RAPORT DE EVALUARE A CONDIȚIILOR DE ACCESIBILITATE FIZICĂ ÎN CADRUL CENTRUL DE EXCELENȚĂ ÎN INDUSTRIE UȘOARĂ

Str. Nicolai Costin 55 , Chișinău MD-2071.

AO Centrul pentru Drepturile Persoanelor cu Dizabilități

Autor: Gheorghe Staver

1.3. Parcaje

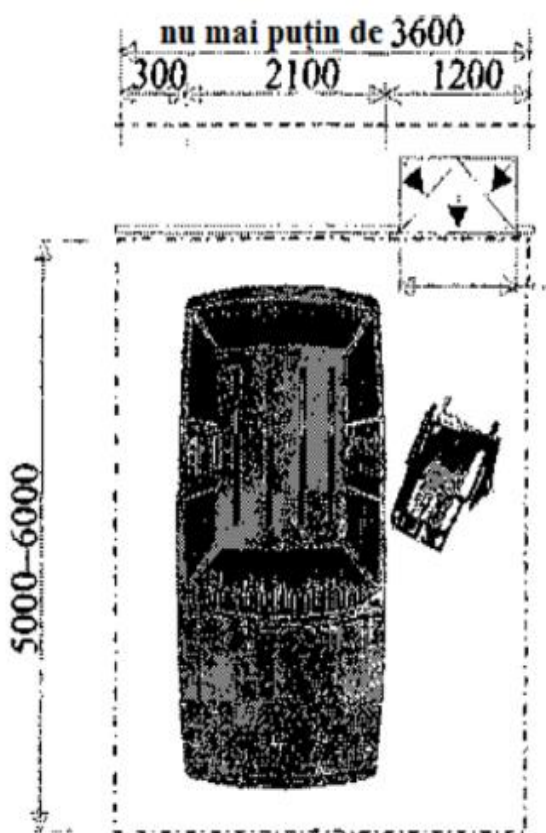
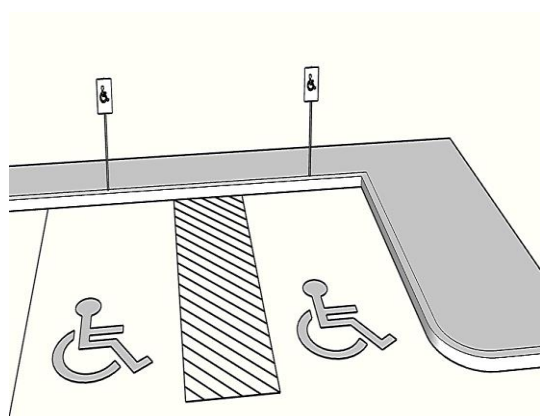
În curtea colegiului nu sunt amenajate locuri de parcare însă este loc îndeajuns pe teritoriul colegiului în cadrul cărui e posibil de amenajat locuri de parcare pentru angajați cât și pentru persoanele cu dizabilități.

Spațiul existent în curtea clădirii permite amenajarea cel puțin a 2 locuri de parcare rezervat pentru parcare a autovehiculelor persoanelor cu dizabilități.

Se recomandă Centrul de Excelență în Industrie Ușoară să întreprindă măsuri de amenajare a cel puțin 2 locuri de parcare pentru autovehiculele persoanelor cu dizabilități.

✓ Reconfigurarea parcajului astfel ca să existe 2% sau minim 2 locuri de parcare pentru persoanele cu dizabilități, marcate corespunzător

✓ Marcarea locului cu indicator și marcaj rutier conform

✓ Marcarea dimensiunii locului de parcare până la 3,5 x 5 m pentru a permite

II. Intrarea în clădire

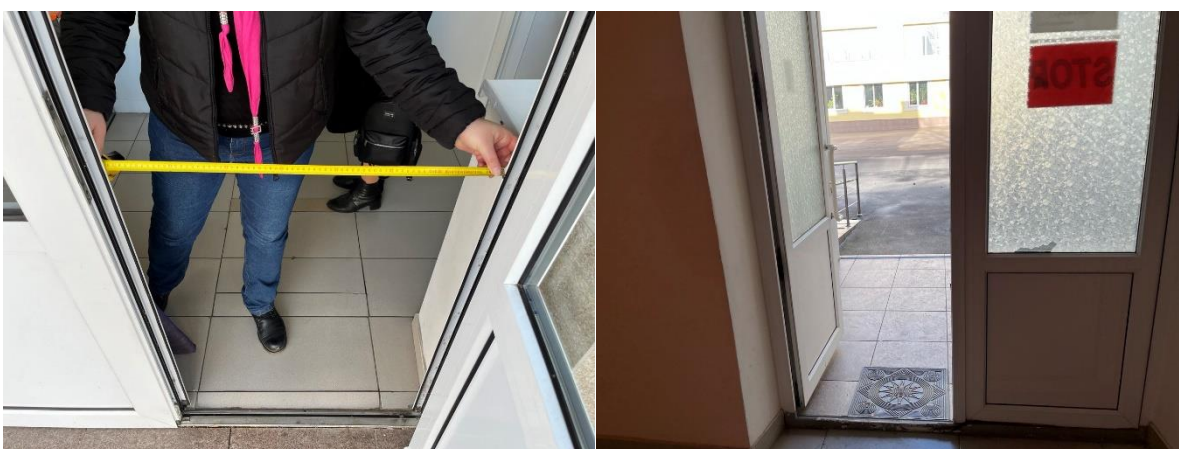
Sunt mai multe blocuri de studiu în cadrul Centrului de Excelență în Industrie Ușoară. De remarcat este că toate intrările în instituție sunt dotate cu rampă de acces pentru persoanele utilizatoare de scaun rulant, premergătoare și alte echipament ajutător. În fața ușii de la a intrare în clădire este situată o platformă ce asigură manevrele persoanelor în scaun cu roțile. Platforma blocului principal este de 6 trepte a câte 15 cm ne semnalizate cu culoare contrastantă și bandă abrazivă. Rampa este construită în partea stângă a platformei ea având mărimile de 90 cm înălțime și 8 m lungime, formând un unghi de 11%. Rampa dispune de bară de suport pe ambele părți rampei a rampei (mână curent) în 2 nivele la o înălțime de 0,7 și 0,9 m de la suprafața rampei. Rampele celorlalte intrări asemeni sunt dotate cu rampa accesibilă pentru persoane cu dizabilități utilizatoare de scaun rulant, premergătoare și alte echipament ajutător.

Lipsa marcajului în culoare contrastantă reprezintă un risc pentru accidentarea persoanei cu dizabilitate de vedere.

Se recomandă să se întreprindă măsuri care ar permite evitarea riscului de traumatizare a persoanelor cu dizabilități prin utilizarea rampei sau a treptelor pentru accesul în interiorul clădirii și anume:

- ✓ Pentru asigurarea accesibilității vizuale se recomandă prima și ultima treaptă să fie marcată în culoare contrastantă (galben);

2.1. Ușa de la intrare în clădire

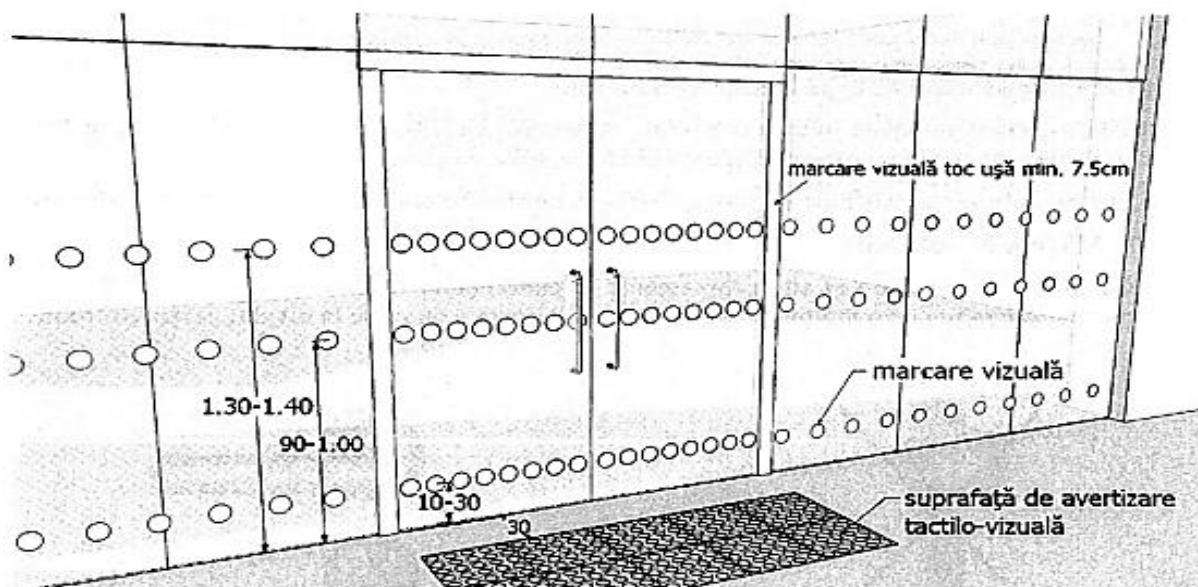
Ușile instalate la intrare în clădire sunt de model unic. Sunt din aluminiu de 2 părți. Ce pot fi deschise, fiecare parte a ușii are 73 cm. Nu sunt utilizate culori contrastante și marcaje tactile care fac ca ușile de la intrare să fie ușor de identificat.. Ușa are prag de 2 cm. În fața ușii există spațiu îndestulat pentru manevrarea scaunului rulant. Deschiderea ușii este lejeră și implică o forță de operare redusă. La intrarea în clădire nu sunt turnichete sau bariere, care împiedică accesul persoanelor cu dizabilități.

Intrarea în clădire este parțial accesibilă pentru persoane cu dizabilități utilizatoare de scaun rulant, premergătoare și alt echipament ajutător. Însă lipsa elementelor care asigură accesibilitatea vizuală pentru persoane cu dizabilitate de vedere prezintă un potențial risc de accidentare a acestor persoane.

Se recomandă să se întreprindă măsuri pentru asigurarea accesibilității vizuale la intrarea în clădire în special aplicarea benzilor în culori contrastante și marcaje tactile pentru a facilita identificarea ușilor de la intrare și eliminarea pragului.

Eliminarea pragului de la ușă principală de la intrarea în clădire.

3.1. Căi de circulație pe orizontală

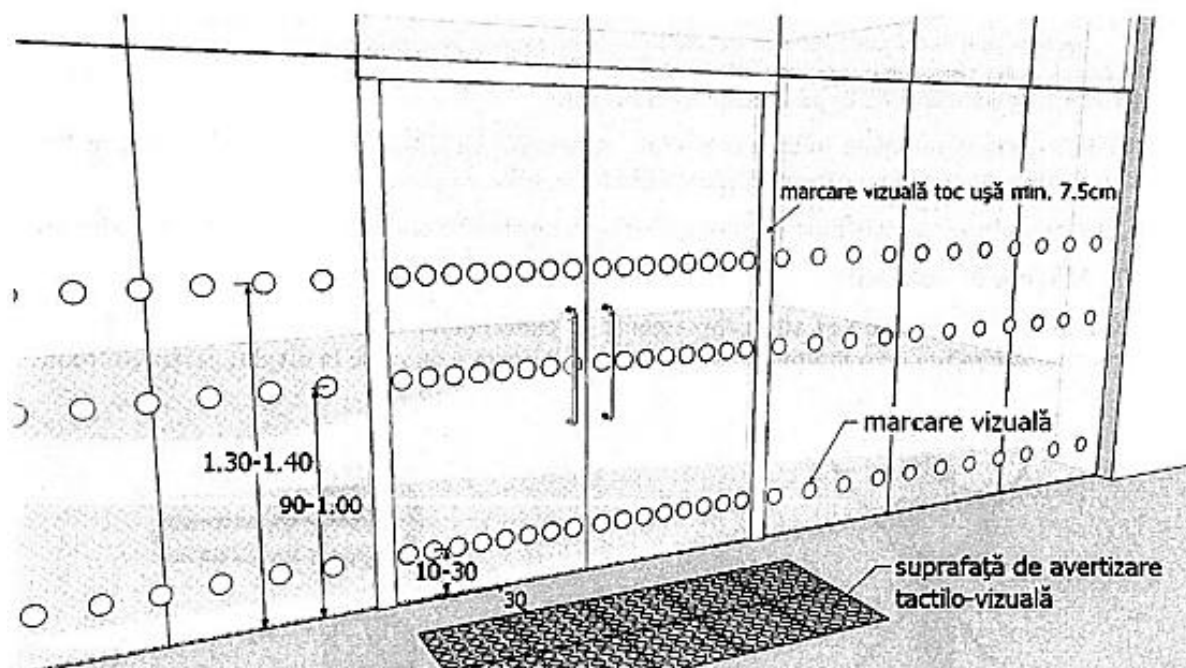
Holurile și coridoarele sunt largi. Careva praguri, trepte, piloni, mobilier în calea de circulație orizontală nu sunt. Pardoseala are un finisaj plan însă nu are acoperire antiderapantă.

Holurile și coridoarele din interiorul clădirii au o iluminare insuficientă atât naturală . În interiorul clădirii sunt folosite culori contrastante însă nu sunt aplicate marcaje tactile pentru a facilita orientarea în interiorul clădirii.

Ușile ce fac acces la cabinetele de studiu sunt de culoare albă nu dispun de benzi de culoare contrastantă. Ușile sunt duble ce dimensiunile de 70cm au praguri de 2 cm și uși cu dimensiuni de 90 cm fără praguri.

Toate spațiile primului etaj din interiorul clădirii, destinate publicului, sunt accesibile persoanelor utilizatoare de scaun rulant, premergătoare și alt echipament ajutător. În ceea ce privește asigurarea accesibilității vizuale pentru persoane cu dizabilitate de vedere aceasta nu este asigurată. Nu este amplasat marcaj contrastant pe uși pentru a le evidenția. Lipsesc marcajul tactil pentru identificare ușilor din interiorul clădirii.

- ✓ Pe suprafața ușilor din interiorul oficiului în vederea asigurării contrastului vizual aplicarea marcajelor în culoare contrastantă. Marcajele urmează să fie aplicate la o înălțime de 1,2-1,6 m de la pardoseală.

- ✓ Aplicarea pe suprafața pardoselii a marcajului tactil în scopul asigurării identificării ușilor de către persoanele cu dizabilitate de vedere.

3.2. Ascensoare și scări de acces la etajele superioare

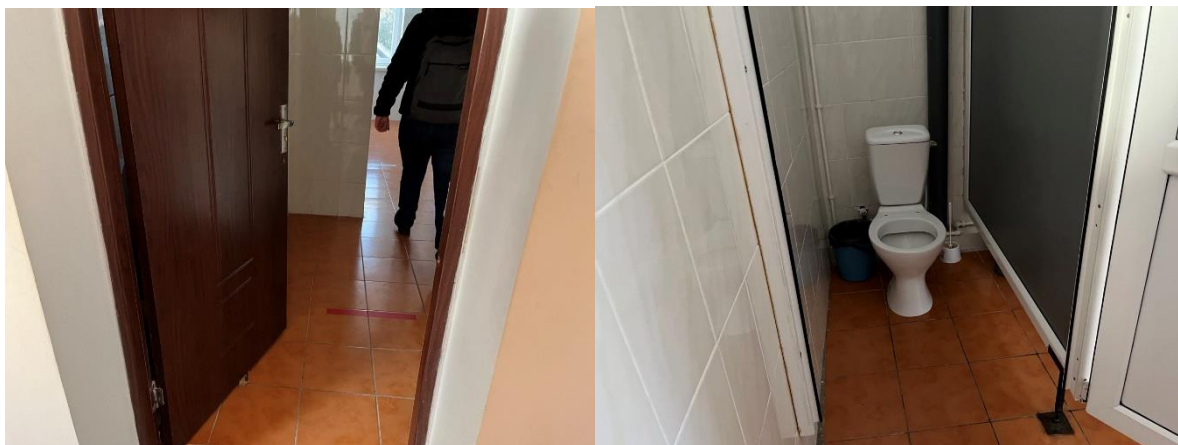
Accesul la etajele superioare este asigurat prin intermediul scărilor.

Prima și ultima treaptă a fiecărei secții a scărilor nu este marcată în culoare contrastantă.

Etajele superioare sunt inaccesibile persoanelor utilizatoare de scaun rulant, premergătoare și alt echipament ajutător cât și persoanelor cu dizabilitate de vedere.

Se recomandă Școlii Profesionale Nr.7 în scopul asigurării contrastului vizual să fie marcată prima și ultima treaptă a fiecărei secii a scării din interiorul clădirii în culoare contrastantă.
